C490-N16-4M22

C490-R22-6M22\

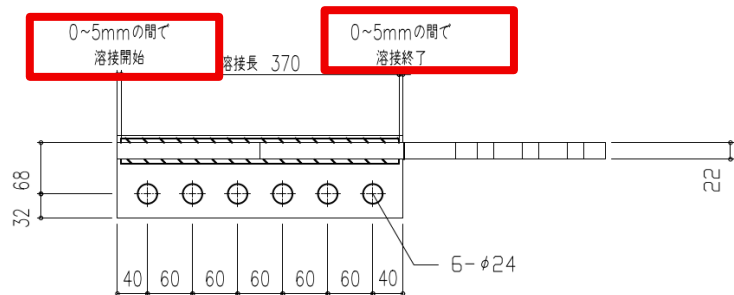
製品は端部が 0~5mm の間で溶接ビードが終わっていることを、図面で指示しています。

製品は端部が 0~5mm の間で溶接ビードが終わっていることを、図面で指示しています。

左写真のように、端部の溶接止端が 10mm 以上あいているのはあり得ません。

左写真のように、端部の溶接止端が 10mm 以上あいているのはあり得ません。

ビードすべてをガウジングして採用説してください。その後、再度ジグを通して検査して、検査表にのこしてください。
